ECR No. : ECR26041502

ECN No. : ECN26091501

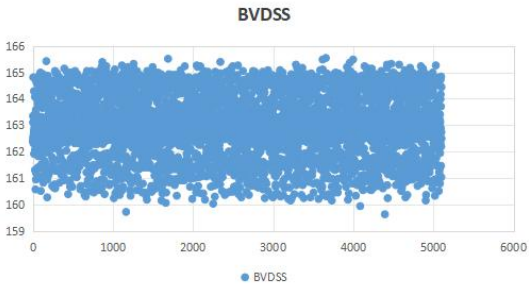
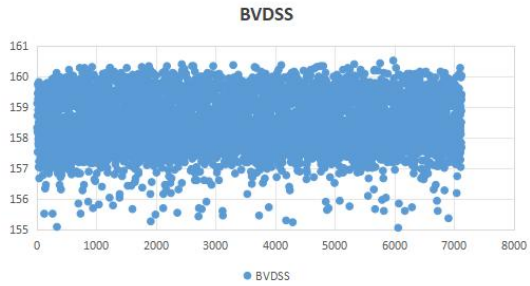
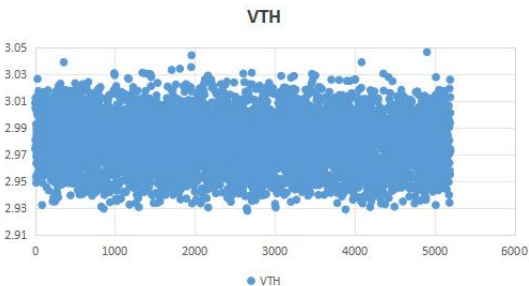
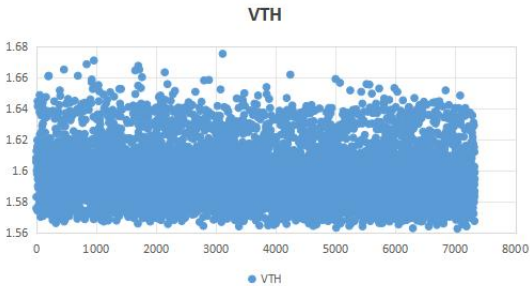
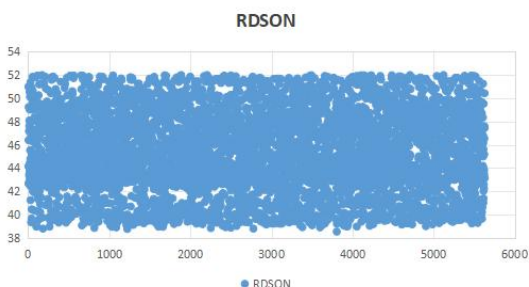
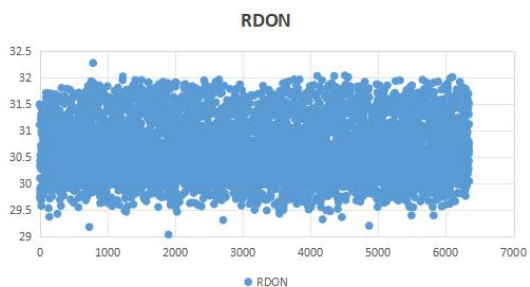
8 寸	12 寸
BVDSS		
VTH		
RDON@10V		
12 寸相比 8 寸，调整 vth，优化内阻
